**Impianto Idroelettrico
di Regolazione sul Bacino di
Campolattaro (BN) e
Elettrodotto di Connessione
alla RTN**

**Rapporto di Risposta
alle Richieste di
Chiarimento
e Integrazione**

Figura 2.7: Diagramma Andamento Campo Elettrico – Tratto a doppia Terna Ottimizzata

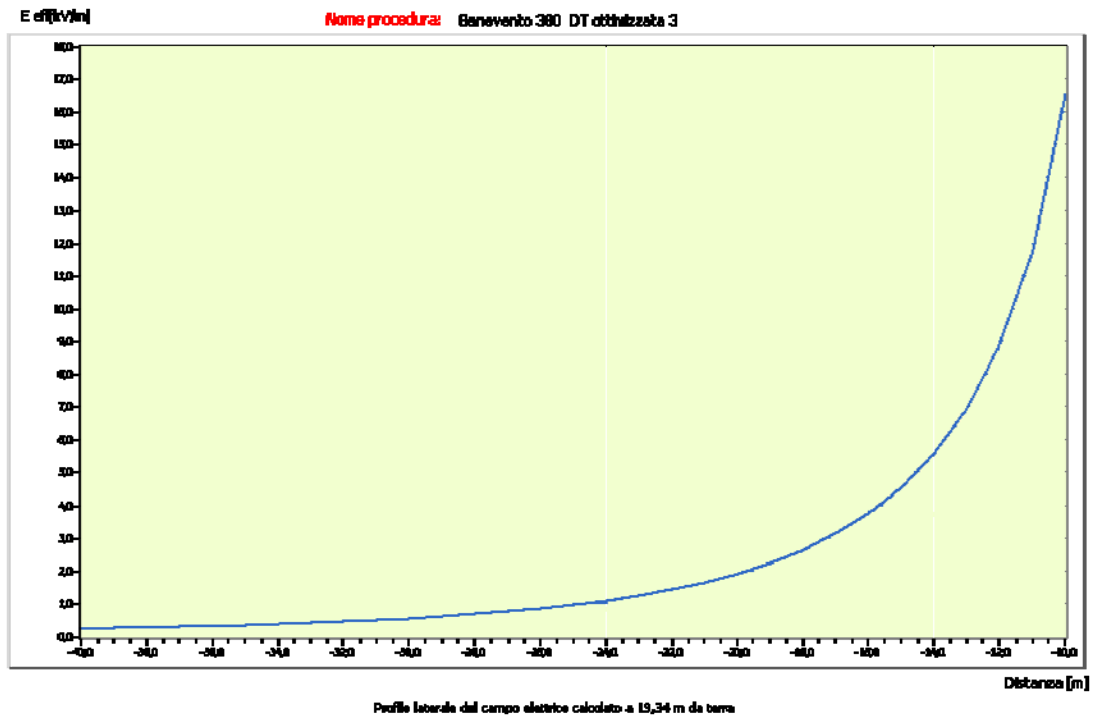
b) Dai diagrammi riportati nella Relazione Campi Elettrici e Magnetici si evince che il campo elettrico calcolato a 1 m dal suolo non supera mai la soglia di 5 kV/m (REC, 2012a). Nelle Figure seguenti si riporta l'andamento del campo elettrico calcolato nel tratto a singola terna binato, nel tratto a singola terna trinato e nel tratto a doppia terna ottimizzata calcolato, come richiesto, a quota conduttori.

Dal diagramma sopra riportato si evince che il valore di 5 kV/m si ottiene entro i 15 m dall'asse linea e quindi contenuto nella DPA calcolata per il campo magnetico che in quel tratto risulta di 33 m dall'asse linea.

Figura 2.10: Andamento Magnetico ad Altezza Conduttori

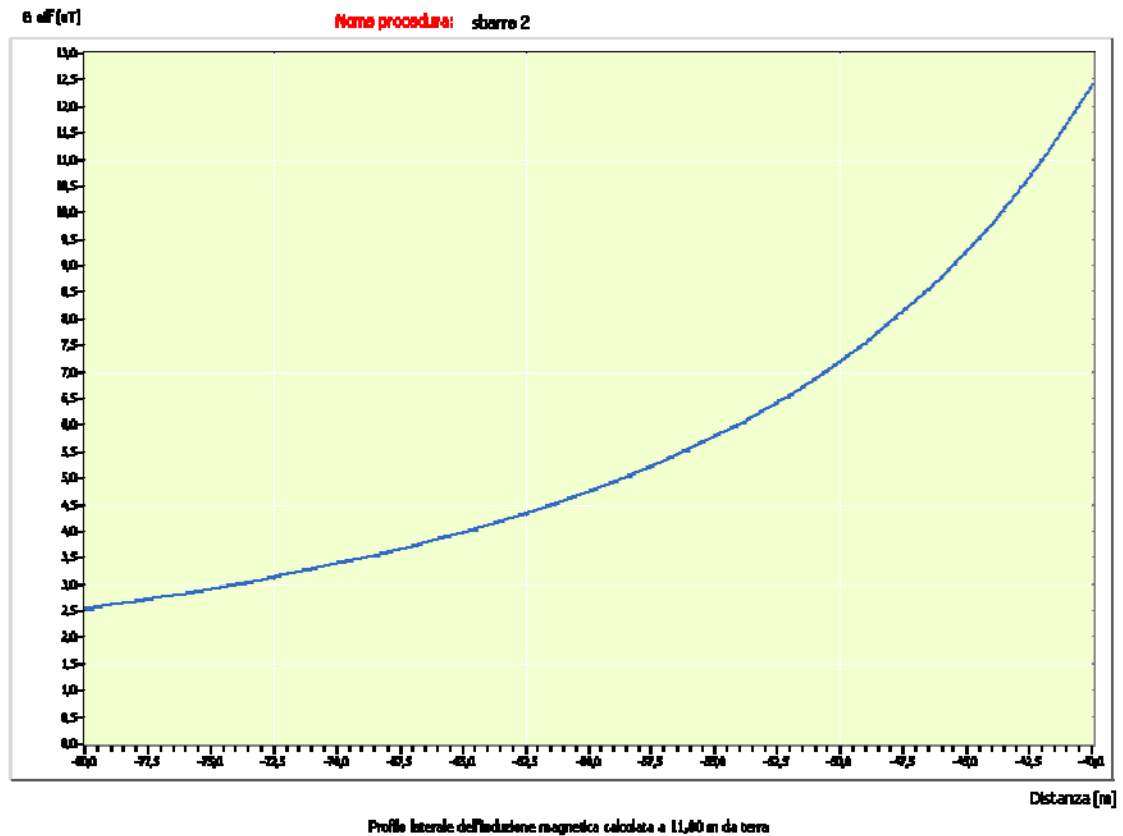
c) Come si evince dalle planimetrie elettromeccaniche, allegate al progetto definitivo, delle stazioni di Pontelandolfo e Benevento (Doc. No. SPS129A103A e No. SPS129A106A), la distanza dell'asse del doppio sistema di sbarre a 380 kV dalla recinzione della stazione vale 63 m, mentre l'asse del sistema di sbarre lato recinzione dista da questa 52 m.

Da tale diagramma si evince che i 3 μT si ottengono a 74 m dall'asse del doppio sistema di sbarre e pertanto la fascia di rispetto, per tale parte di impianto, fuoriesce di 11 m dalla recinzione ma rimane nelle aree di rispetto indicate nelle planimetrie catastali delle stazioni (Doc. No. SPS129A216A e Doc. No. SPS129A218A); tali aree di rispetto sono previste pari a 14 metri per la SE Pontelandolfo e 20 metri per la SE di Benevento. Inoltre, è opportuno considerare che il limite dei 3 μT dovuti alla sbarre ricadono all'interno delle fasce di rispetto delle DPA calcolate per linee uscenti dalle stazioni.

Figura 3.1 Ubicazione Stazione di Monitoraggio No. FVH 7

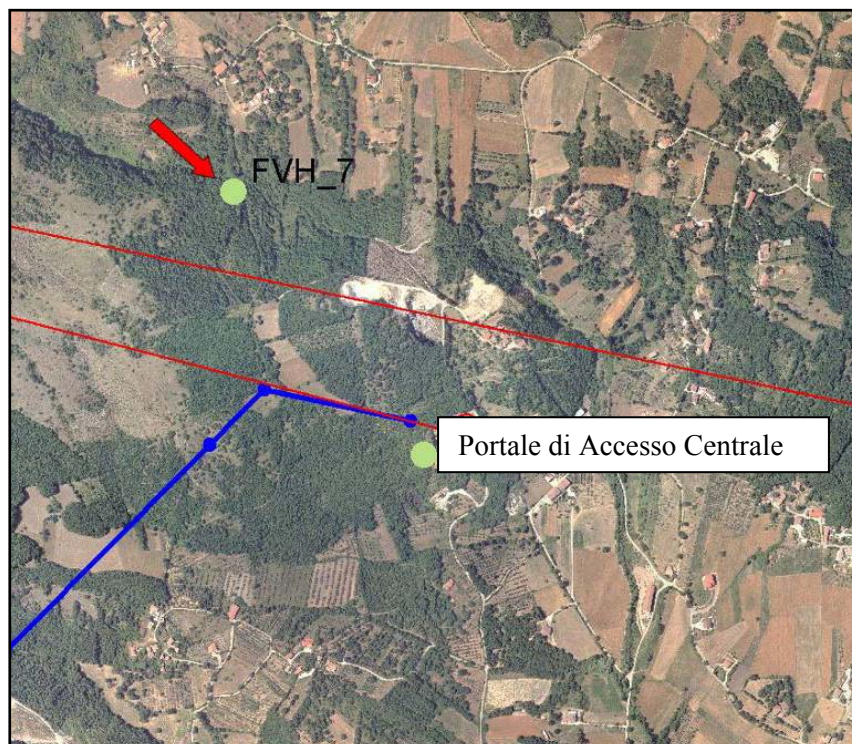
Con riferimento alla richiesta di ISPRA di verificare la presenza di *Robinia pseudoacacia* nelle aree di cantiere e di stoccaggio, si specifica che i monitoraggi effettuati fino a Settembre 2012 hanno evidenziato la presenza di tale specie solamente in una stazione di monitoraggio sita nel Comune di Pontelandolfo, in prossimità del Rio Secco a circa 600m a Nord-Ovest dal portale di accesso della Centrale dell’Impianto Idroelettrico di Regolazione, esterna alle aree di cantiere individuate per il progetto (Stazione di Monitoraggio No. FVH 7, si veda la sua ubicazione nella figura seguente).

Si specifica comunque che, prima dell’apertura di ogni cantiere, verrà verificata la presenza di *Robinia pseudoacacia* nelle aree di interesse.

Figura 6.5: Stralcio del Layout e Sezioni della Stazione di Pontelandolfo

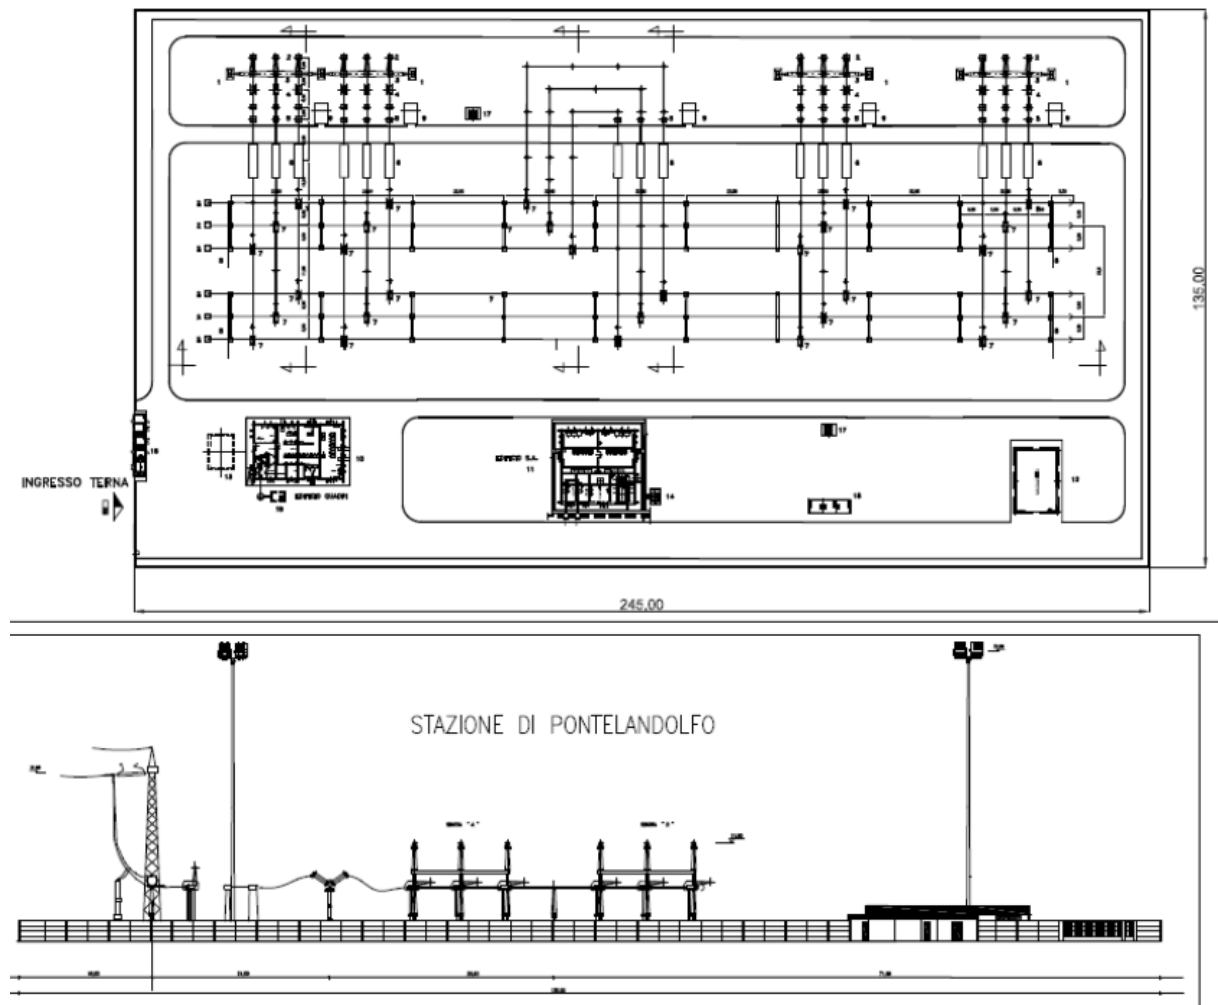
Allo scopo di chiarire l'estensione della stazione elettrica si riporta di seguito quanto già riportato nell'aggiornamento del Quadro di Riferimento Progettuale dello SIA per l'elettrodotto ed in particolare si riporta un estratto della Figura 3.2 allegata allo SIA (Doc. 10-689-H7, Rev. 1, Luglio 2012).

Come evidenziato nella figura precedente, l'area che sarà impiegata per la realizzazione degli impianti sarà pari a 245 m x 135 m per un totale di 33,075 m² (circa 33,000 m²).
